Keuringsverslag van een elektrische laagspanning- en zeer lage spanningsinstallatie

NIET CONFORM

Datum keuring: 13/11/2023

Straatnaam Edingseweg
Huisnummer 287
Busnummer
Postcode 9500
Gemeente GERAARDSBERGEN
Land België

Afbeelding schakel- en verdeelbord:

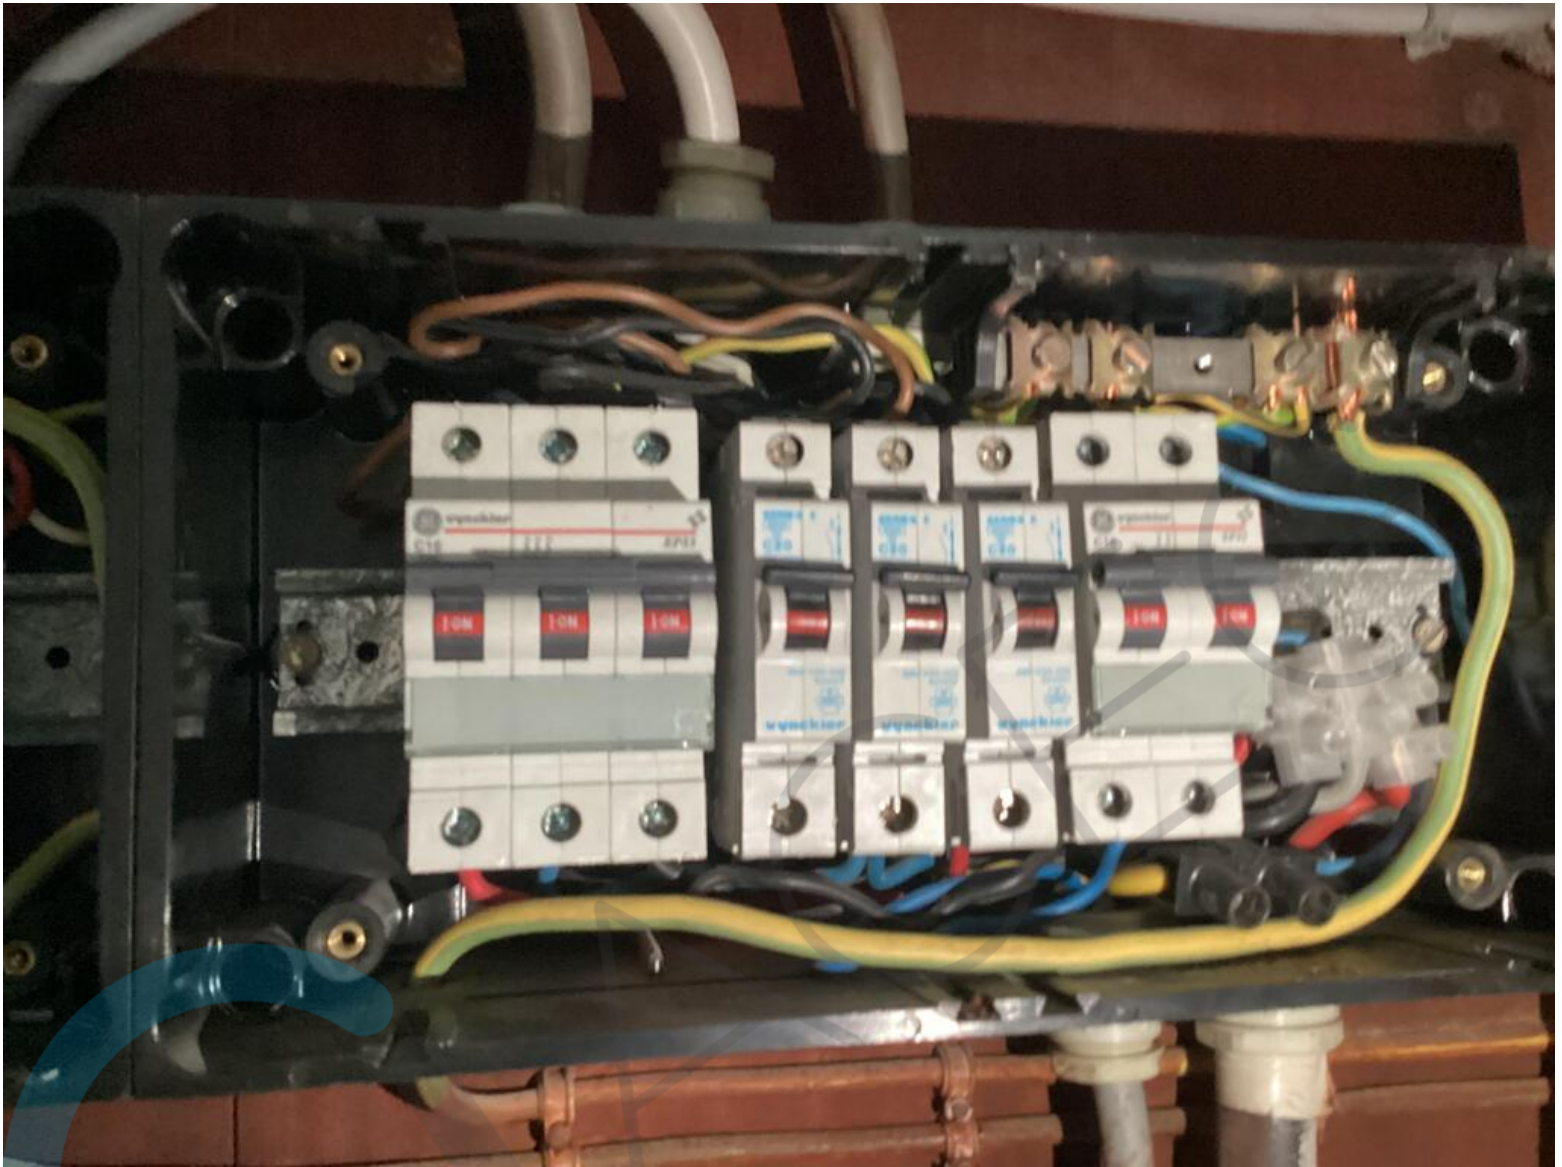
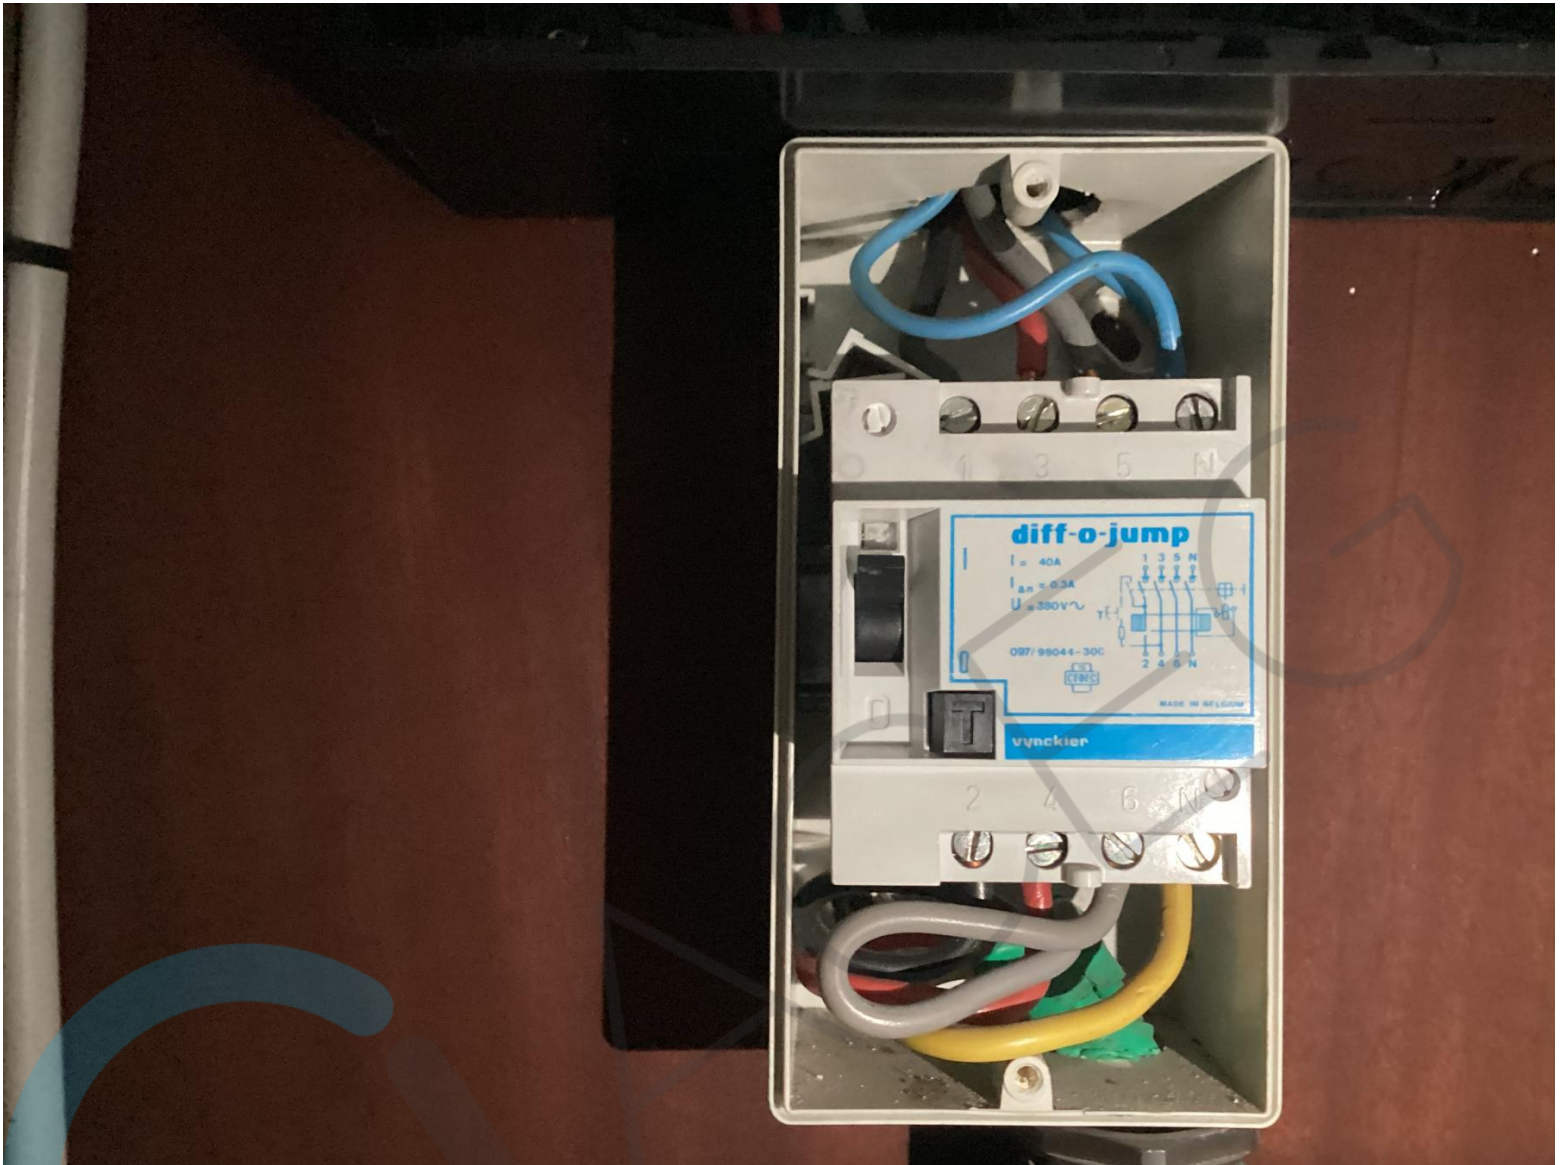
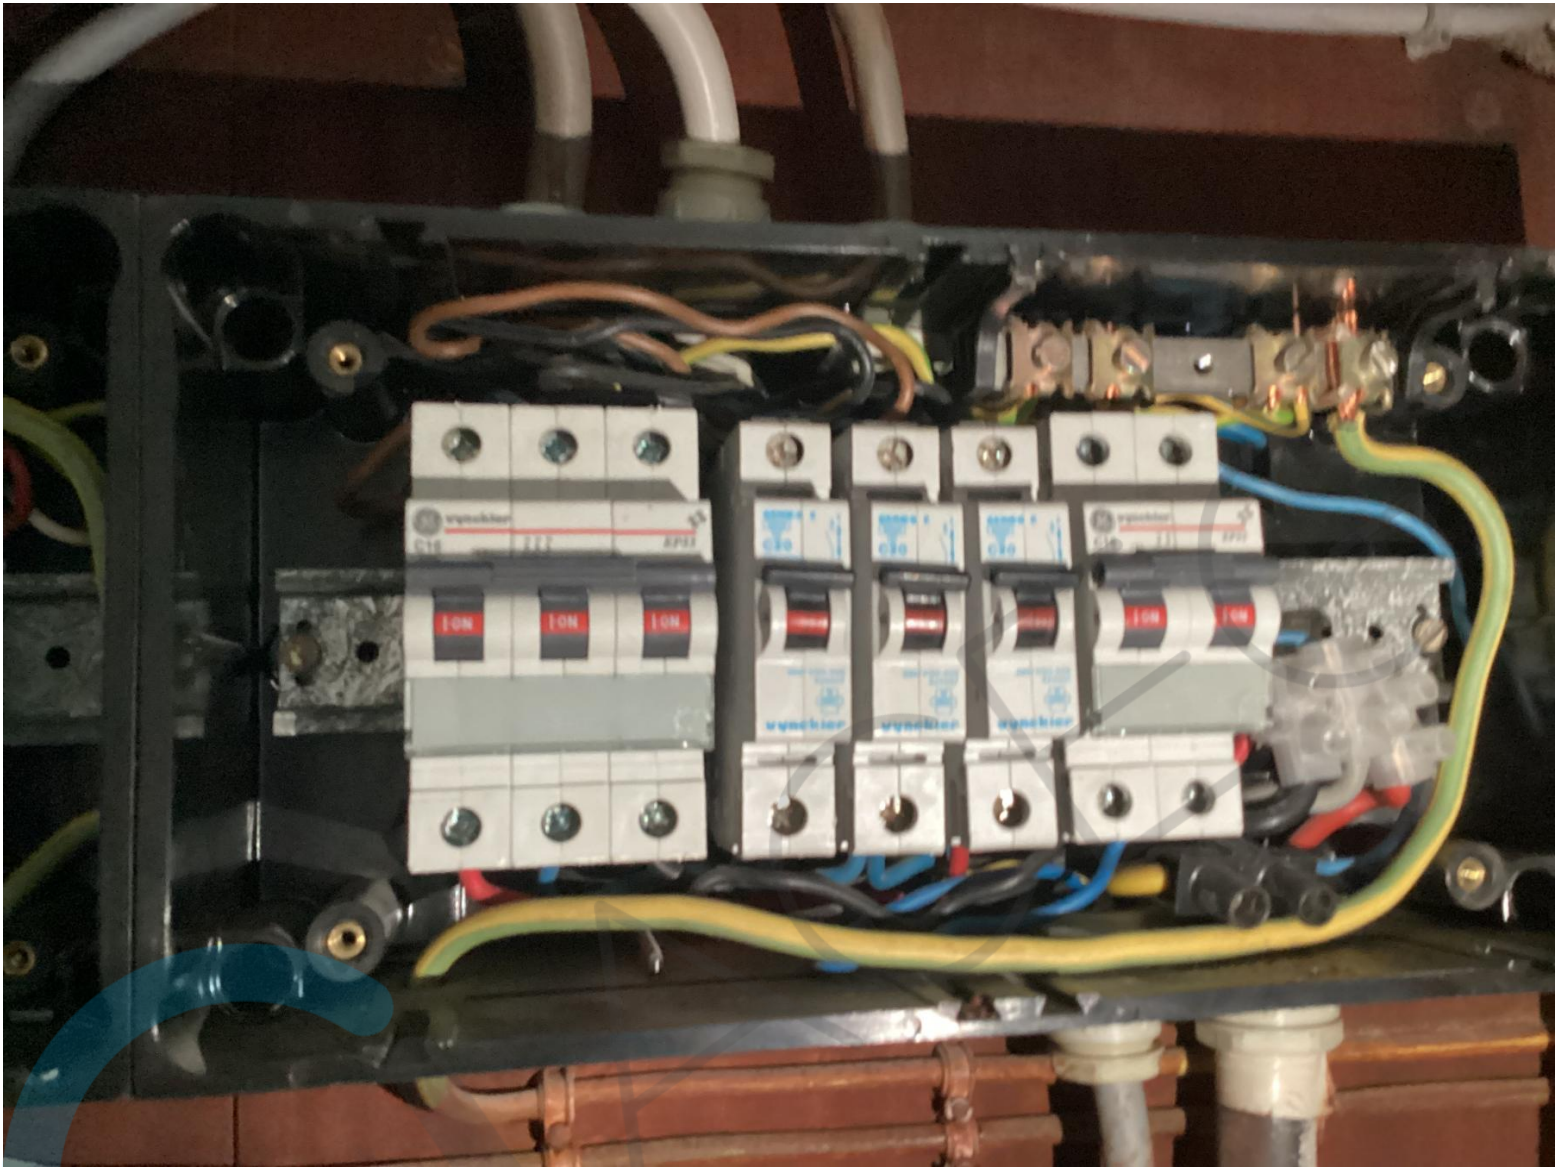
15.09 De genaakbare, naakte onder spanning staande delen zijn onvoldoende afgeschermd. (Boek 1 Afdeling 5.1.4. en 4.2.2.3.)

16.04 Een afzonderlijke differentieelstroombeschermingsinrichting met een gevoeligheid van 30mA is te plaatsen voor installaties van badkamer, wasmachine, vaatwas, droogkast en/of gelijkaardige toestellen. Deze dient ondergeschikt te zijn aan de hoofddifferentieelstroombeschermingsinrichting (Boek 1 Onderafdeling 7.1.4.1. en 4.2.4.3.)

16.06 De differentieelstroombeschermingsinrichtingen die worden geplaatst in huishoudelijke installaties zijn ten minste van het type A. Een differentieelstroombeschermingsinrichtingen van het type AC is niet toegelaten. (Boek 1 Onderafdeling 5.3.5.3.)

16.09 (Installaties voor 1/10/1981) Er is geen bescherming door een differentieelstroombeschermingsinrichting met een gevoeligheid van max 30mA voorzien voor contactdozen zonder aardpen. (boek 1 afdeling 8.2.1 punt 6)

19.03 De verbindingen dienen verwezenlijkt te worden in borden, verbindings- of aftakdozen, aan de klemmen van schakelaars, contactdozen of verlichtingsarmaturen. (Boek 1 Onderafdeling 5.2.6.1.)
